Naléhavé bezpečnostní upozornění

PŘEDMĚT: Mobilní zvedáky ze sedu do stoje Liko® Sabina® a Capella™

Identifikátor FSCA: Mod 448

Typ akce: Nápravná akce

NOVÝ typ háku

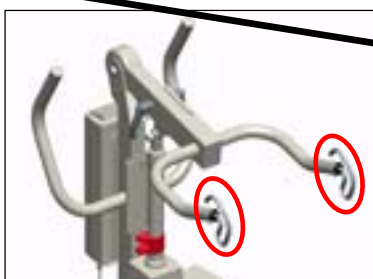
Společnost Hill-Rom zjistila problém týkající se bezpečnosti mobilních zvedáků ze sedu do stoje Sabina® a Capella™. V určitých situacích by mohl pacient, pečovatel nebo jiná osoba poblíž upadnout na zvedák tak, že by mu hák smyčky na konci závěsné tyče SlingBar™ mohl způsobit poranění.

Vyvinuli jsme pro zvedáky náhradní hák, který zmírňuje riziko poranění. Brzy vám také poskytneme opravné sady háků a pokyny k instalaci, abyste mohli zvedáky Sabina® a Capella™ vylepšit.

K tomuto upozornění je připojen **odpovědní formulář**. Zadejte počet háků pro závěsné tyče SlingBar™, které potřebujete, **formulář co nejdříve vyplňte a zašlete společnosti Hill-Rom** a my vám zdarma zašleme příslušný počet sad.

Závěsná tyč 350,
2027002

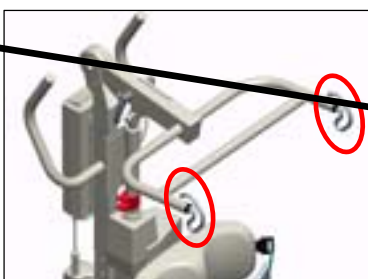
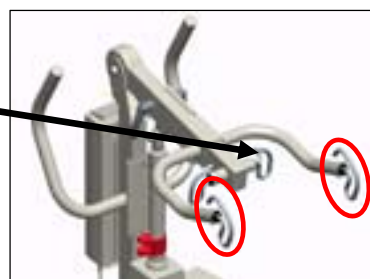
POZNÁMKA: Sada pro opravu háku je určena k montáži na hlavní závěsnou tyč SlingBar™, **ne na volitelnou tyč se sedákovými popruhy SeatStrap SlingBar™**.
